Приёмка квартиры

ЖК Sensata Plaza

Застройщик: Sensata Group

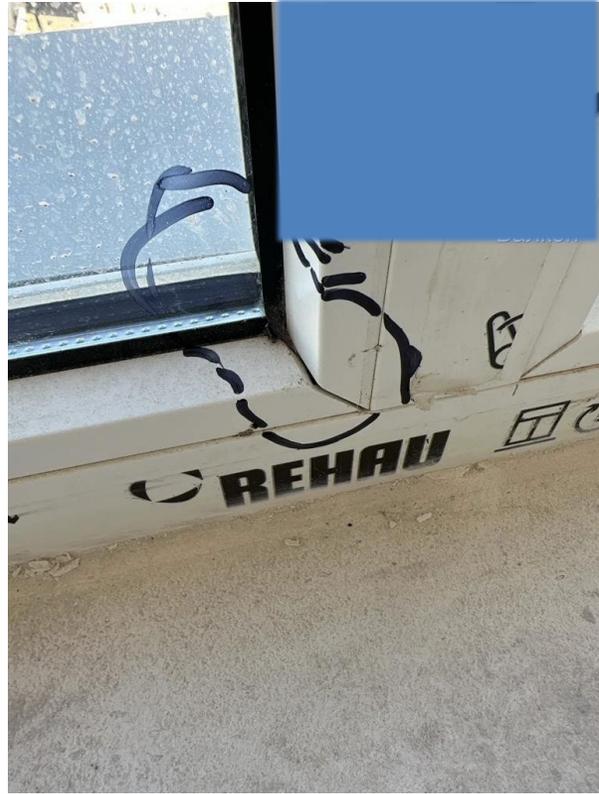
Неплотное прилегание дверного наличника.
Разная ширина зазоров.

Наличие дефекта на дверном полотне

Отсутствует изоляция швов нижнего и бокового оконного откоса.
Необходимо загерметизировать, во избежание попадания влаги в период осадков и ухудшения эксплуатационных и теплоизоляционных свойств фасадного утепления.

Наличие зазоров между штапиками

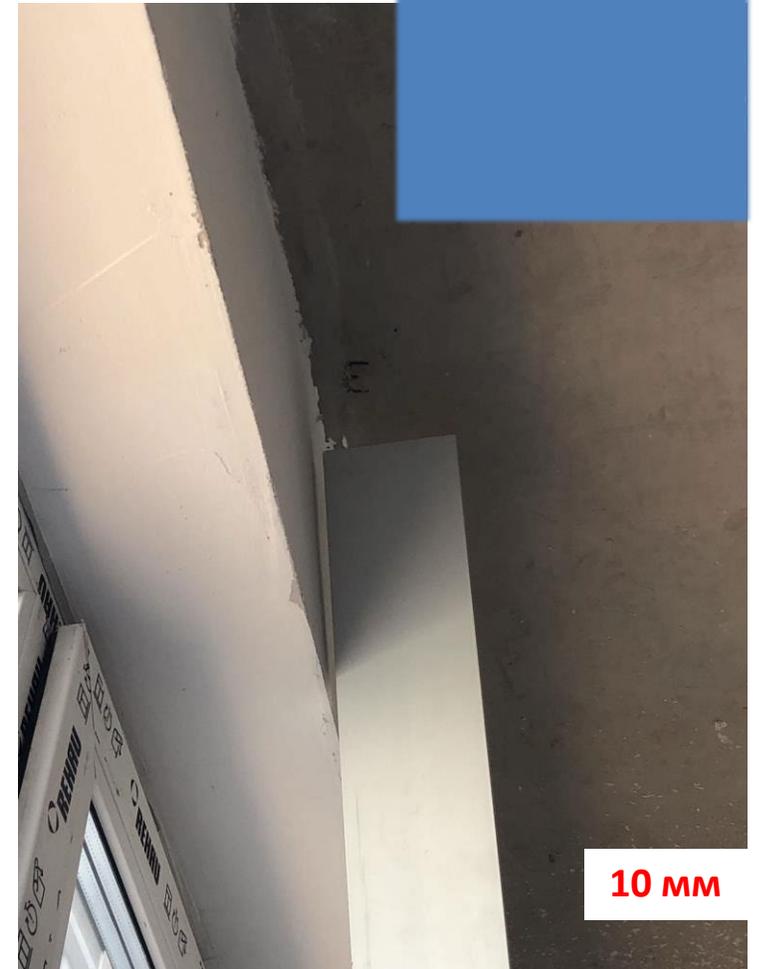
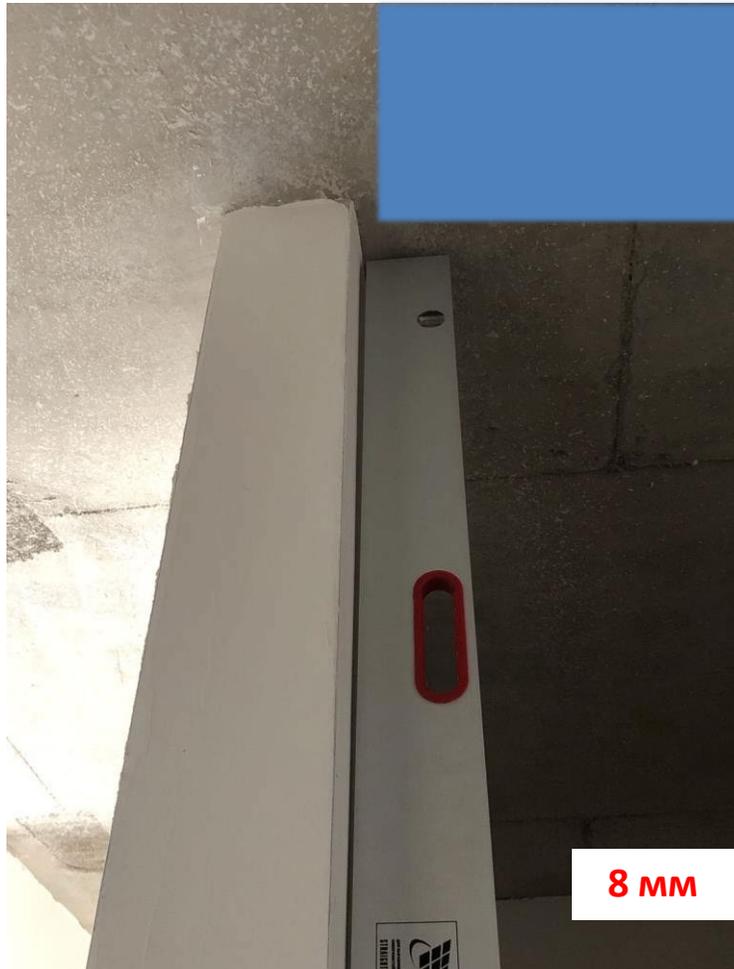
Отклонения по вертикали

Отклонения углов 90* от 7 до 20 мм

Перепады по стяжке до 14 мм.

1. Требуется заделка швов газоблочной кладки к плите перекрытия.
2. Наличие остатков смеси на канализационной трубе.

Не заделаны тех отверстия

Требуется повторно провести клининг по радиаторам

Наличие следов подтеков

Не подключена видео домофония
